改善箇所説明図

上側トルクロッド及びラジアスロッドのブラケット

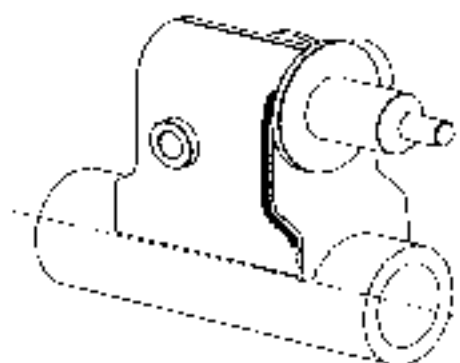
走行装置において、前車軸に取付けられている上側トルクロッド及びラジアスロッドの取付金具（ブラケット）の溶接作業が不適切なため、強度が不足しているものがあり、そのままの状態で使用を続けると、当該ブラケットが破損し、最悪の場合、ロッドが外れ走行不能に与えるおそれがある。

全車軸、当該ブラケットの溶接不足部分に溶接を追加、又は、前車軸アセンブリを良品と交換する。

識別：ブラケットの前車軸本体への取付け部に白ペンキを塗布する。
